Risiken der Laufzeitverlängerungen von Doel-4 und Tihange-3

Stellungnahme im Rahmen des UVP-Verfahrens

Oda Becker, Gabriele Mraz (pulswerk GmbH)

Im Auftrag von Greenpeace Belgien

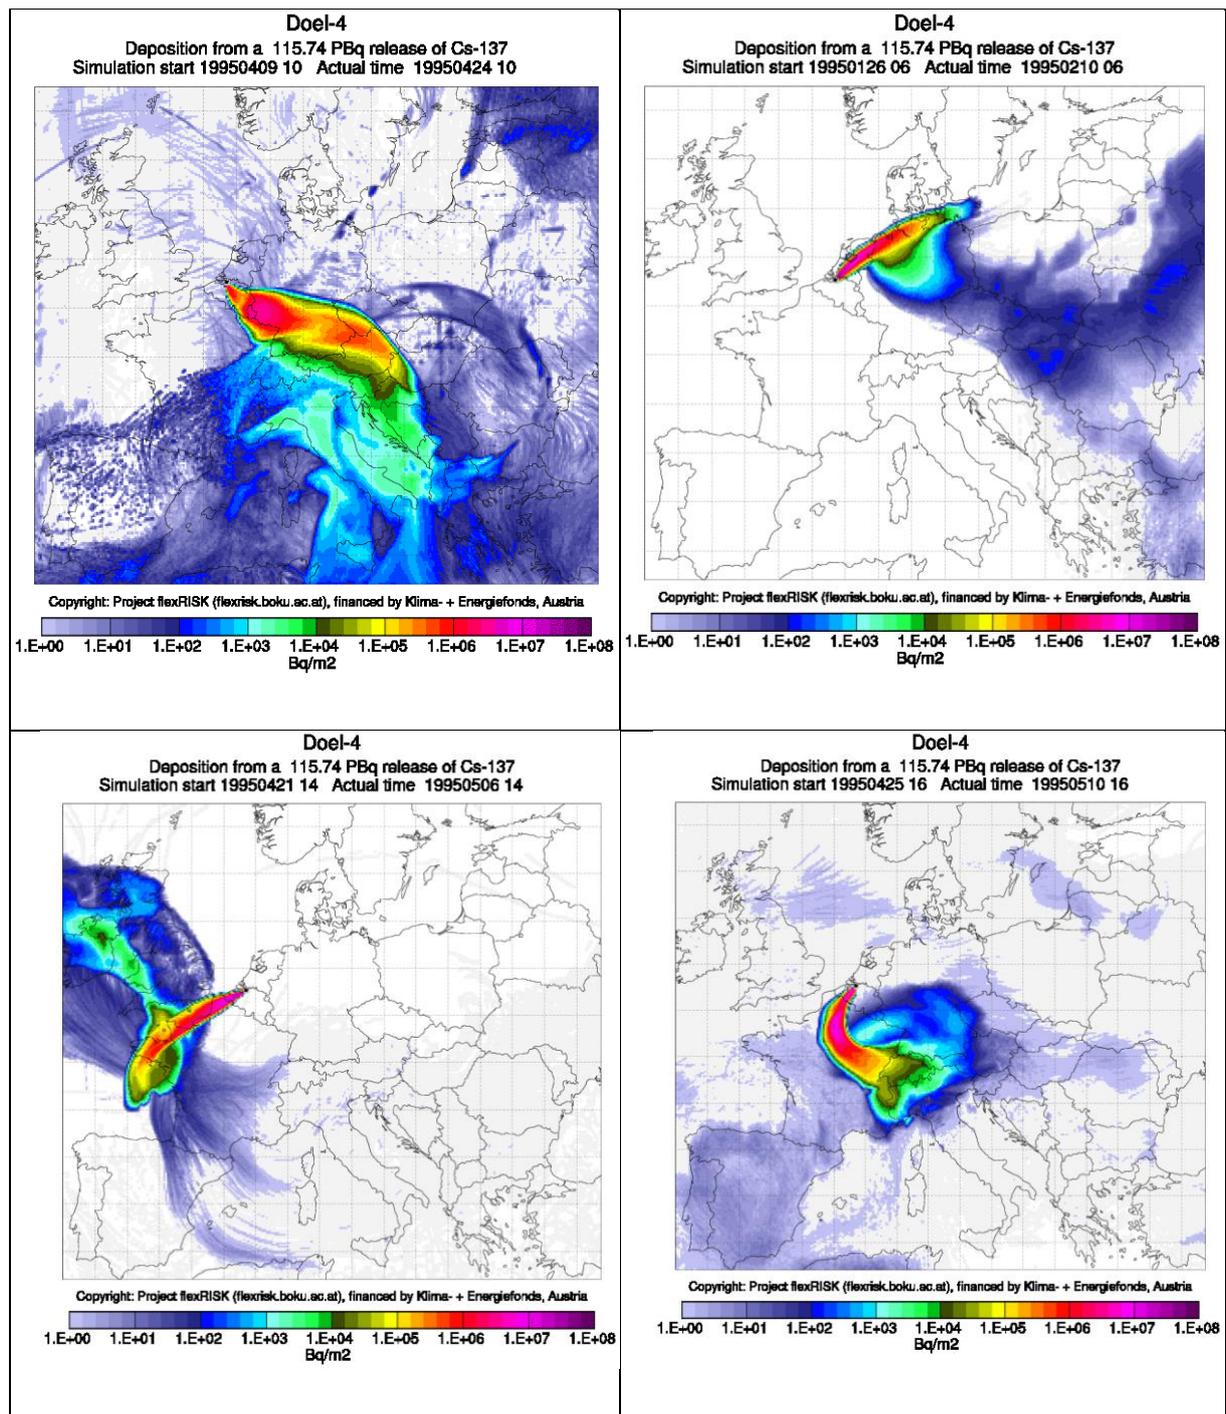
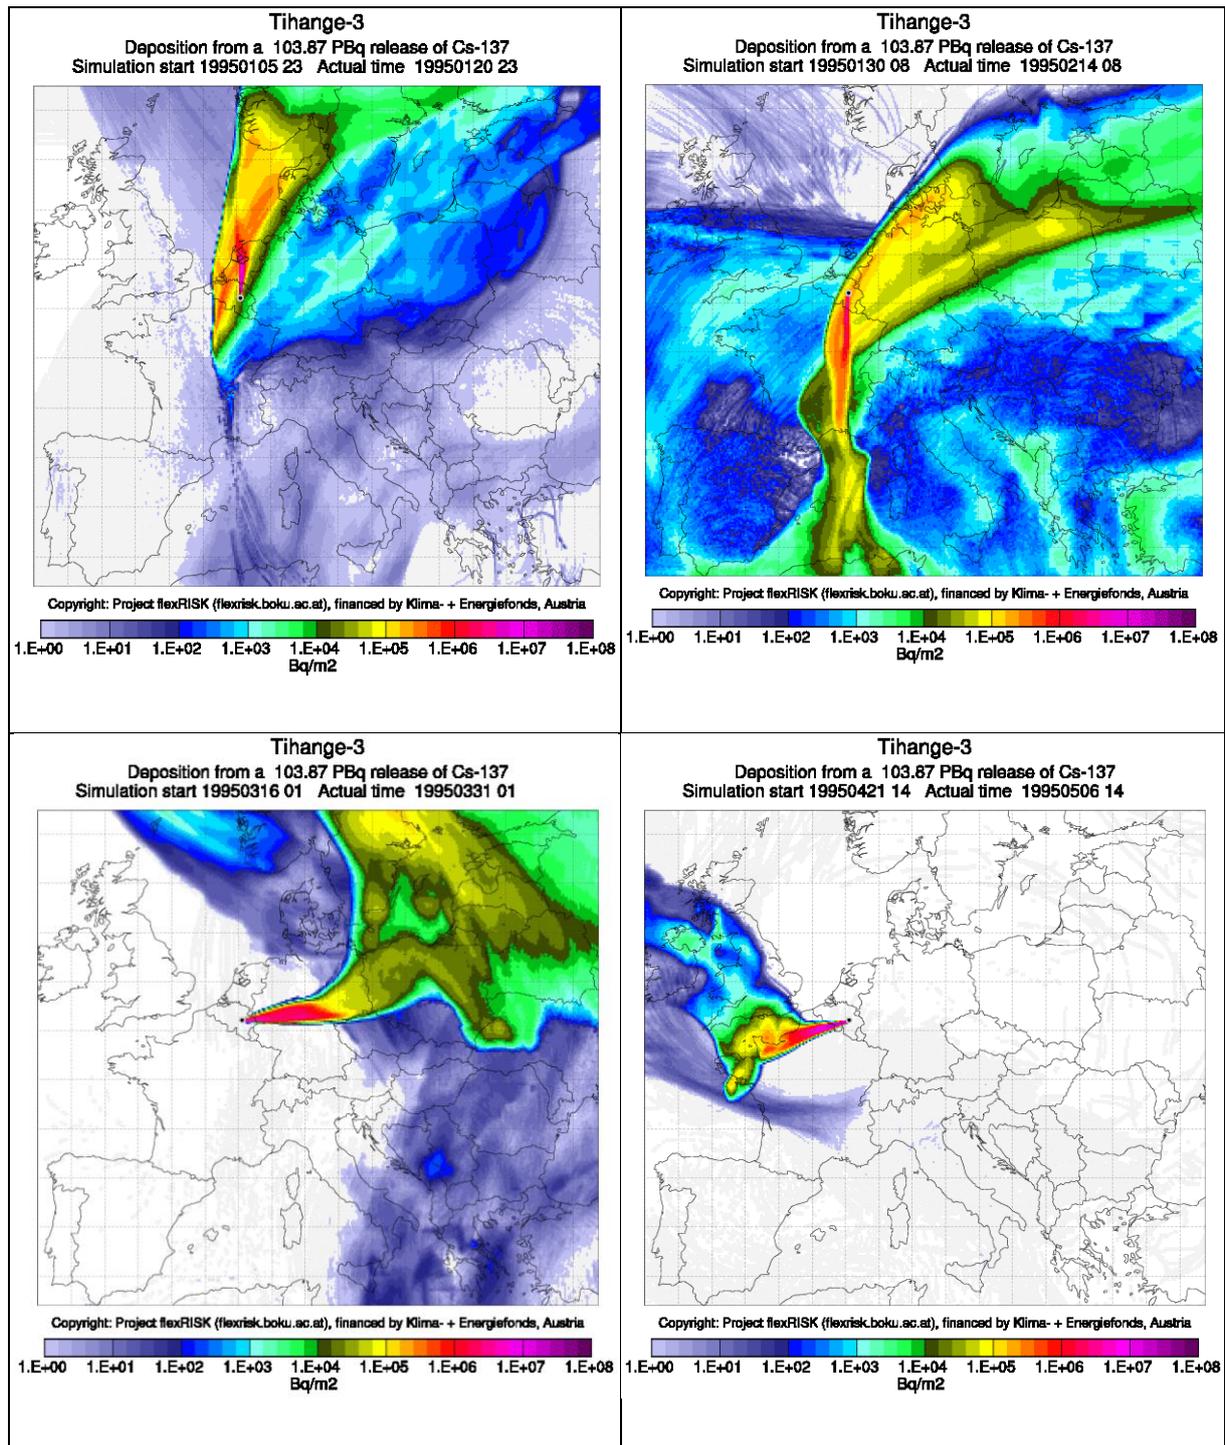
Die im UVP-Bericht betrachteten Unfälle sind keinesfalls die schwerstmöglichen Unfälle.

Als Vergleich wird hier das **Forschungsprojekt flexRISK** verwendet, in dem das Risiko durch schwere Unfälle in Atomkraftwerken in Europa untersucht wurde³². Auf der Grundlage von Quelltermen wurde ein aktuelles Ausbreitungsmodell verwendet, um die Bodenkontamination von Cs-137 und I-131

Die grenzüberschreitenden Auswirkungen für einen schweren Unfall sollten im UVP-Verfahren berechnet werden, und zwar unabhängig von der ermittelten Eintrittswahrscheinlichkeit, solange dieser physikalisch möglich ist, um das Risiko zu verdeutlichen. Die Ergebnisse im Projekt flexRisk ermittelten massiven Auswirkungen eines derartigen Unfalls für Belgien und Europa.

Abbildung 3: Wetterbedingte Wahrscheinlichkeit, durch einen schweren Unfall in Doel-4 und Tihange-3 mit mehr als 37 und 1.480 kBq Cs-137/m² kontaminiert zu werden. Quelle: flexrisk.boku.ac.at.

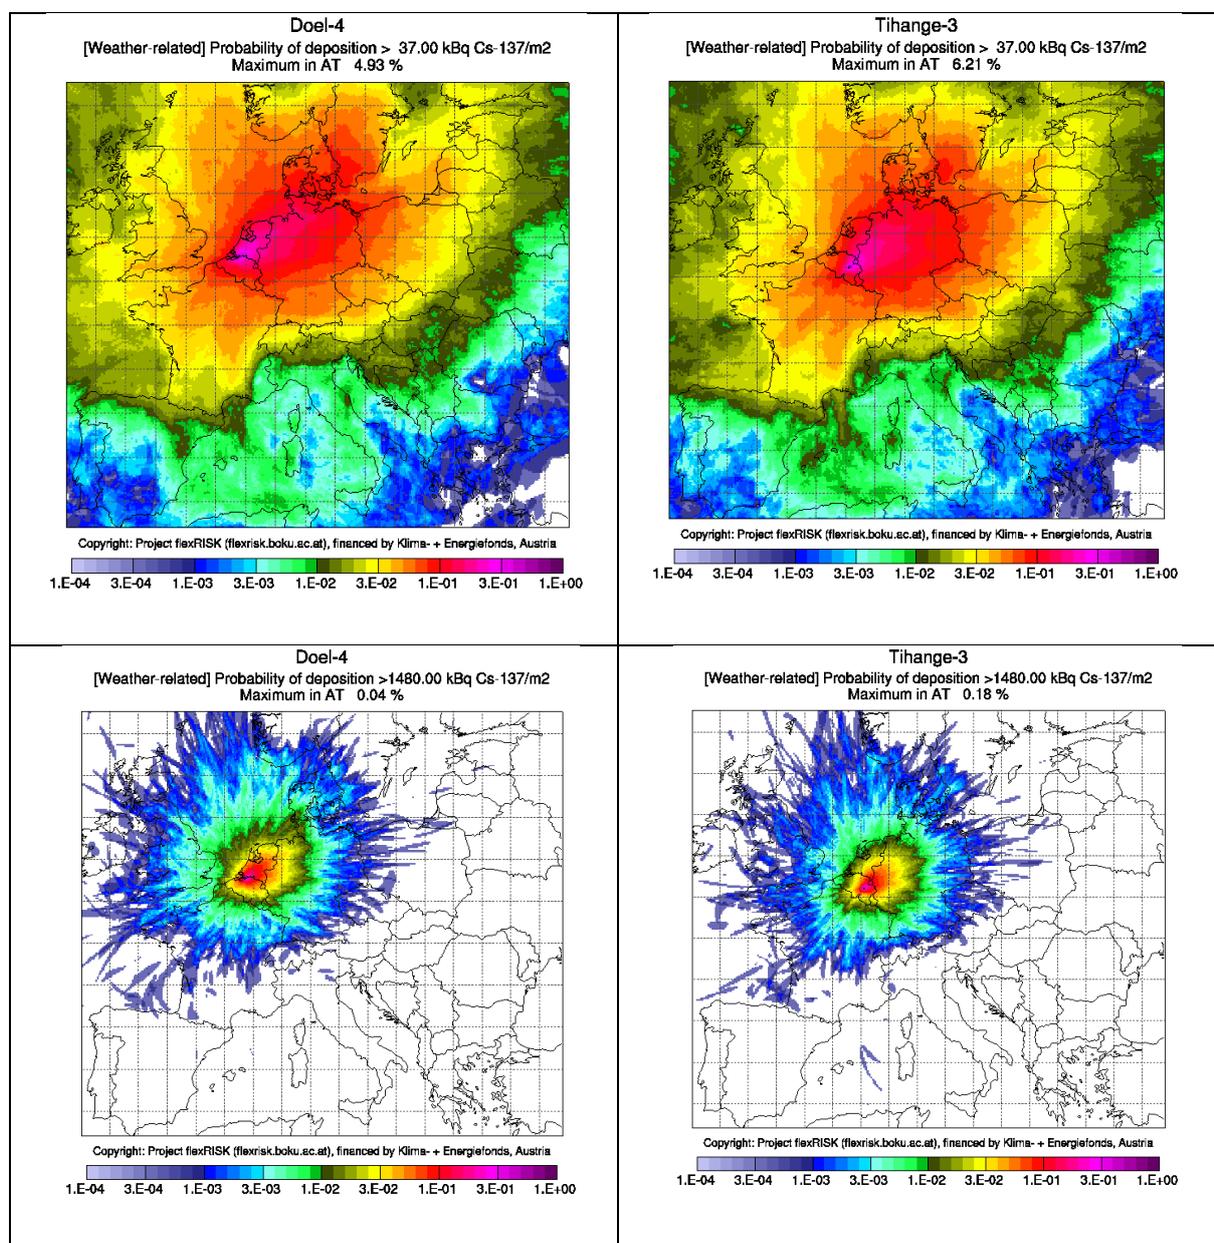
Gebiete nordöstlich der entsprechenden AKWs haben die höchste wetterbedingte Wahrscheinlichkeit, durch einen schweren Unfall kontaminiert zu werden, dies ist die häufigste Windrichtung. **In den beiden unteren Abbildungen (Wahrscheinlichkeit für Kontamination mit 1.480 kBq Cs-137/m²) ist zu erkennen, welche Gebiete eine hohe Wahrscheinlichkeit haben, bei dem angenommenen schweren Unfall abgesiedelt werden zu müssen; dies sind keinesfalls nur Gebiete in Belgien, sondern auch in den Nachbarländern, wobei die Wahrscheinlichkeit in nordöstlicher Richtung höher ist.**
